### Problematiche inerenti alle Centraline idroelettriche sul fiume Oglio

Nella specifico, segnaliamo le problematiche insorte con la realizzazione della Centralina a scopo idroelettrico sita sul Fiume Oglio nel Comune di Capo di Ponte.

Figura 11 - Planimetria di progetto

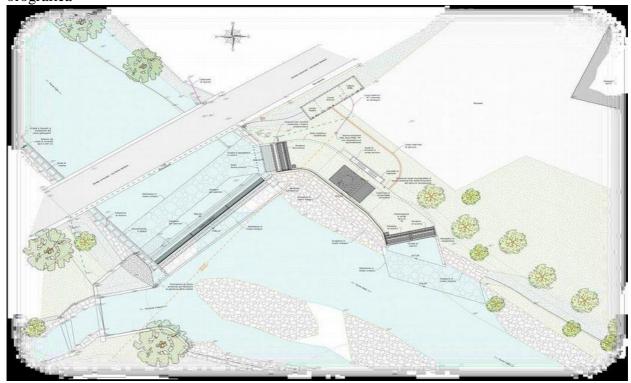
Anche nella planimetria del progetto si evince che tale scala di rimonta è prevista in destra orografica

Chiediamo pertanto come sia possibile che tale rampa di risalita sia ora situata alla sinistra orografica, che sia completamente chiusa, diversa da quella nella planimetria di progetto e a nostro parere, non funzionale allo scopo, sia per la sua ubicazione troppo vicina al rilascio del turbinato sia per la sua struttura coperta e apparentemente non ispezionabile né soggetta a manutenzione, sia per la scarsa presenza di acqua (visibilmente inferiore ai 300 l/s previsti).

Figura 9 - Foto-inserimento dell'impianto: vista da valle dalla sponda destra situazione prospettata

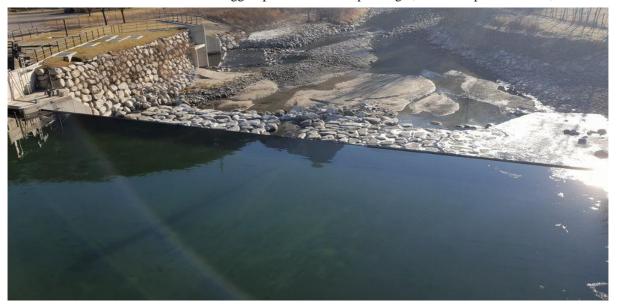
Chiediamo pertanto (a chi di competenza ed in indirizzo nella attuale) come sia possibile la situazione che noi verifichiamo in continuazione (vedasi foto seguenti), ovvero nessun tipo di rilascio dalle traverse mobili con scenari completamente diversi da quanto prospettati e illustrati nei documenti ufficiali depositati durante l'iter di richiesta di concessione.

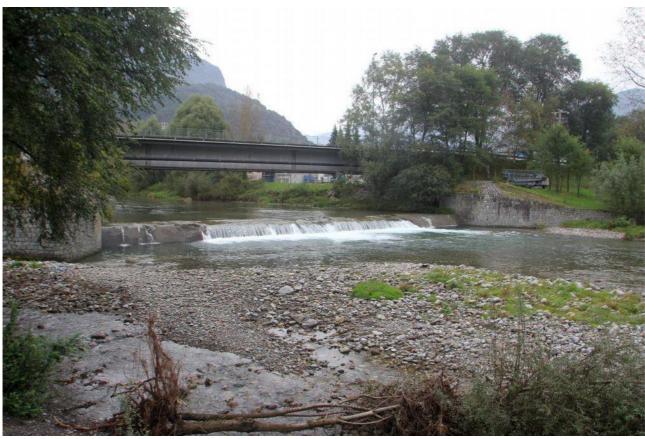
Riteniamo che i 300 l/s siano comunque una quantità irrisoria per quel tratto di fiume, che non solo
